Prefeitura Municipal de Teresina

RESPOSTAS AOS QUESTIONAMENTOS FORMULADOS PELA EMPRESA REVITA – ENGENHARIA SUSTENTÁVEL E PELO SR. DIONISIO CARVALHO NETO, QUE FORAM APRESENTADOS POR ESCRITO, COM O DEVIDO REGISTRO EM ATA, NA AUDIÊNCIA PÚBLICA Nº 002/2022 SEMA/PMT ID. [6479511](#).

1 – SEI [00030.001311/2022-09](#) - Contratação da prestação dos serviços de coleta, transporte, transbordo e tratamento de resíduos sólidos domiciliares (RDO), e destinação final ambientalmente adequada do RDO e dos resíduos de conservação urbana (RPU).

2- SEI [00030.001309/2022-63](#)- Contratação da prestação dos serviços na Conservação Urbana (RPU).

ANEXO III

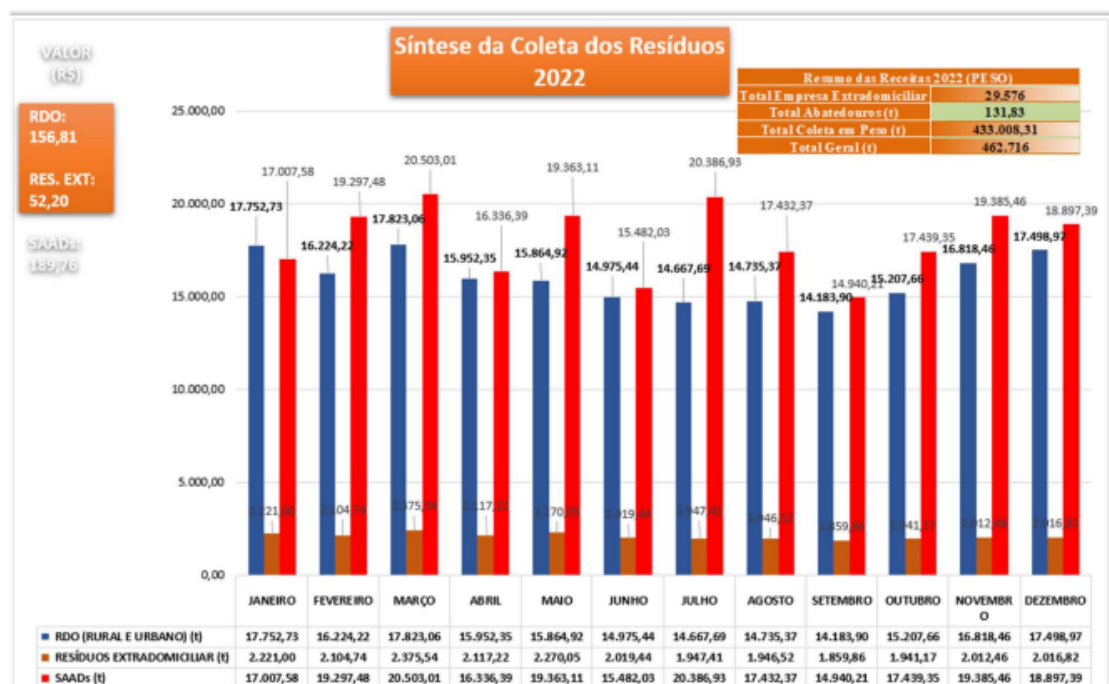
15 - Quantas toneladas entraram em 2022? Resposta: segue a tabela (ANEXO III)

Volume Confinado no aterro Ano 2022
